Oggetto: (ID VIP 3798) BOVINO (FG) - ORSARA DI PUGLIA (FG) – TROIA (FG): Parco eolico denominato “Bovino” sito nel territorio comunale di Bovino (FG), in località Serrone e relative opere di connessione nei comuni di Orsara di Puglia e di Troia, della potenza pari a 33,6 MWe.

Procedura riferita al Decreto Legislativo n. 152/2006 – VIA.

Proponente: Società Renvico Italy s.r.l.

Con riferimento alla procedura di VIA relativa all'intervento descritto in oggetto, si rappresenta quanto segue.

Foto - simulazione su foto 43

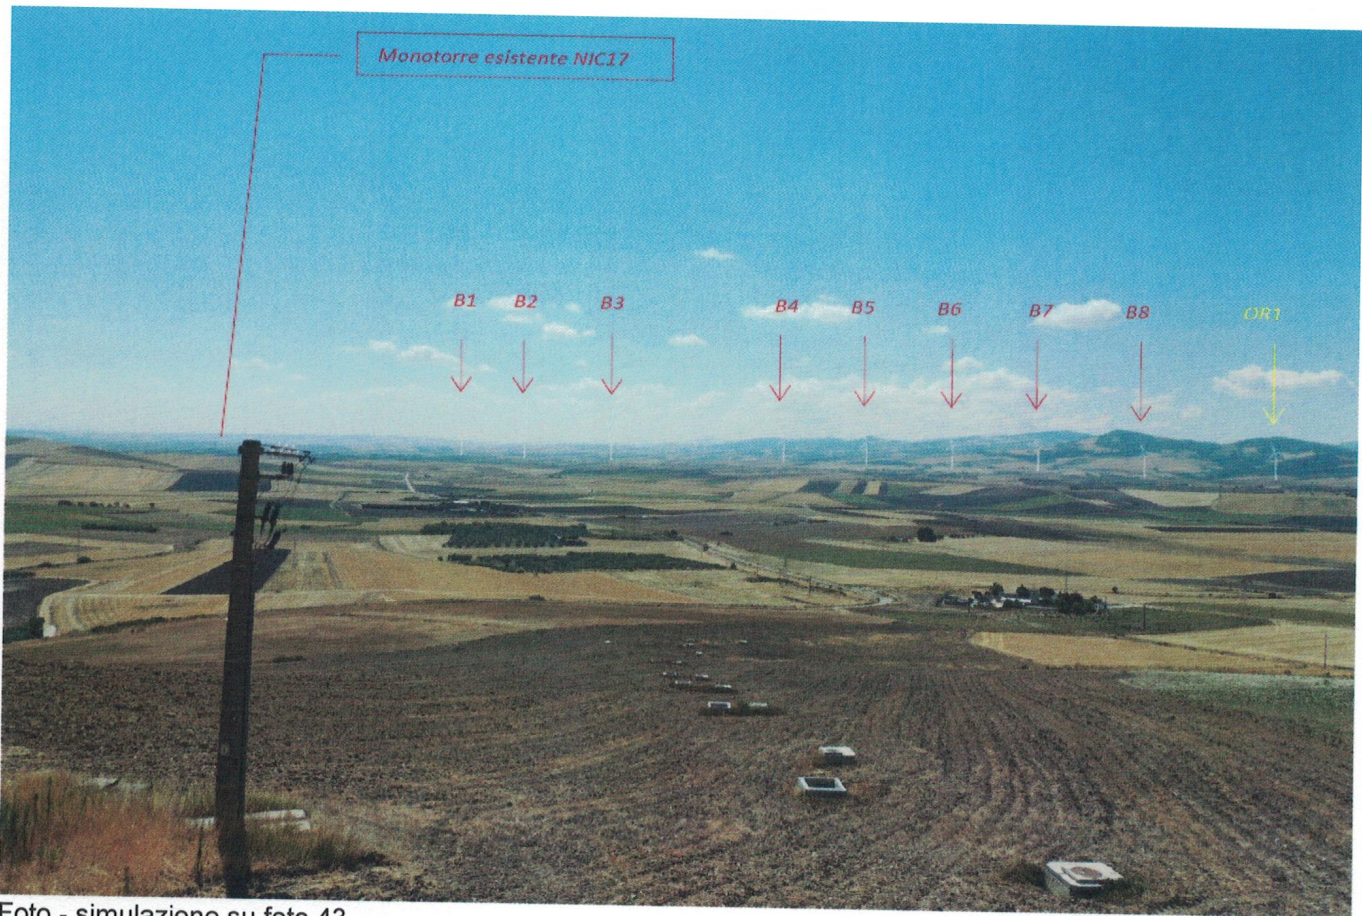
L'inserimento degli aerogeneratori di progetto (Fotosimulazione su foto 43 estratta dall'All. 5 SIA), per localizzazione (territorio agricolo) e proporzioni (altezza 241 m), si configura come detrattore in un territorio che, fortemente compromesso a nord nei suoi valori dagli impianti esistenti e da quelli autorizzati, è allo stato attuale ancora integro ma a rischio di compromissione anche per l'eventuale

futura realizzazione degli altri due impianti limitrofi, proposti da codesta Società e ricadenti nei territori di Troia e Orsara di Puglia.

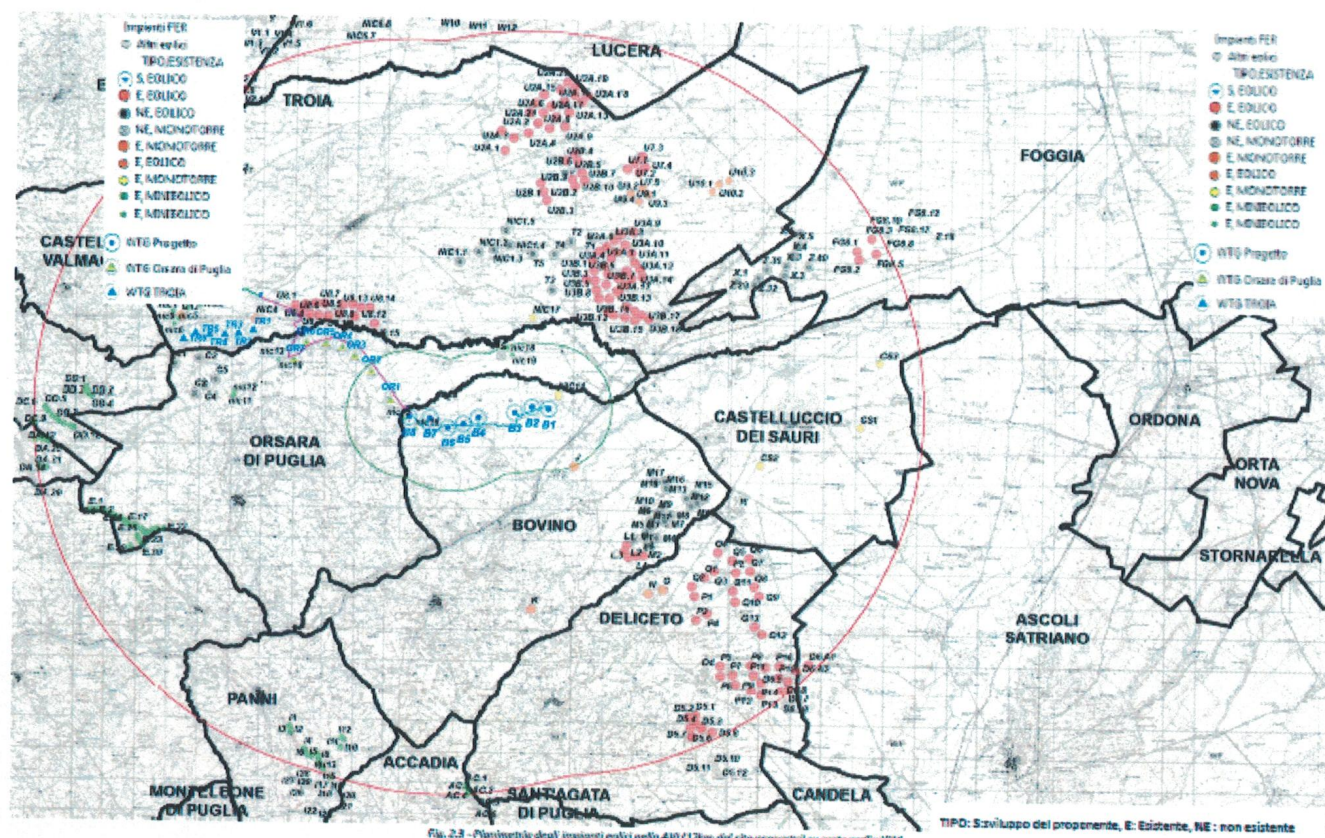
A questo proposito si rileva che la presenza di altri impianti eolici nel territorio di area vasta, segnalati dal PPTR come criticità rispetto al contesto paesaggistico, non può costituire un precedente a favore di ulteriori inserimenti incongrui. Al contrario, nella situazione in esame, anche in considerazione della parziale compromissione del contesto direttamente interferito dal progetto, come rilevabile dalla

cartografia di cui sopra (Fig. 2.3 Planimetria degli impianti eolici nell'AVI - estratta dall'All. 5 SIA), trova attuazione uno dei principi alla base dell'attuale concezione di tutela, ovvero la necessità di aumentare la qualità paesaggistica dei luoghi che presentano specifiche criticità, causate da un precedente approccio non compatibile con gli attuali indirizzi di tutela paesaggistica.
